S クラスに属する施設を有しない試験研究用等原子炉施設に関する「核燃料施設等における新規制基準の適用の考え方」の見直しについて

平成28年12月21日

原 子 力 規 制 庁

核燃料施設等における新規制基準の適用の考え方

2. 施設の種類毎の対応方針

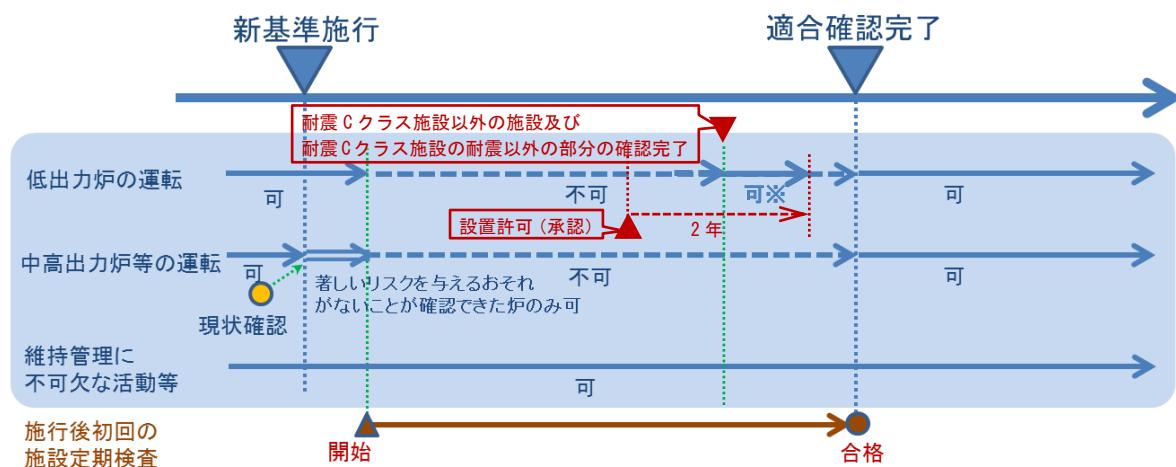
- c) 新規制基準に係る設置変更許可(承認)を受けた S クラスに属する施設を有しない試験炉については、当該設置変更許可(承認)を受けてから2年を経過するまでを上限として、耐震 C クラス施設(新規制基準施行前に使用前検査に合格している施設に限る。)以外の施設及び耐震 C クラス施設のうち耐震以外の新規制基準に係る部分について、当該施設等に係る設計及び工事の方法の認可(承認)及び使用前検査において新規制基準への適合性が確認されていれば、当該試験炉を運転することを妨げない。

※2.(1) c)の条件を満たす場合に限る。
